KATALOG

Architektonicko-urbanistické soutěže o návrh
Náměstí a přilehlé ulice ve Velkém Meziříčí

HODNOCENÍ POROTY

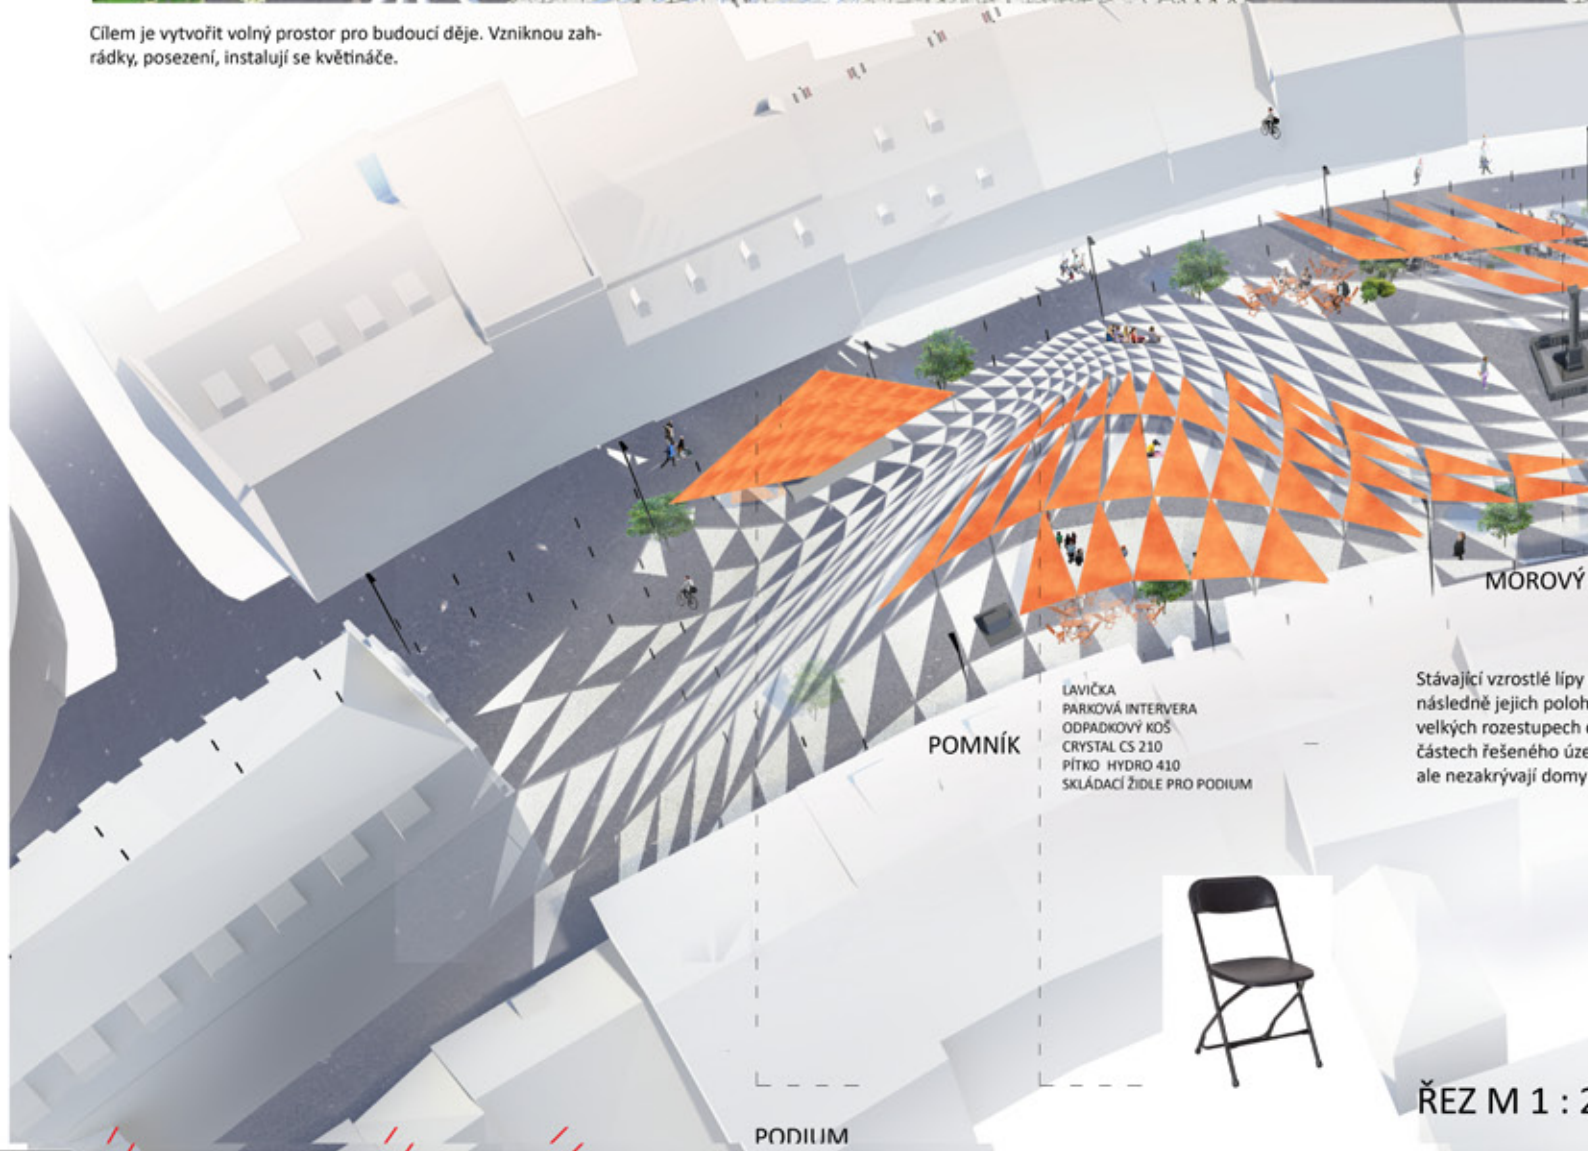
Návrh náměstí zbytečně rozděluje na poloviny, mlatové plochy jsou nevhodné, návrh vegetace je víceméně nahodilý a formální. Grafická prezentace návrhu není adekvátní ostatním návrhům. Altán nemá dostatečnou architektonickou formu a jeho umístění se jeví jako cizorodé.
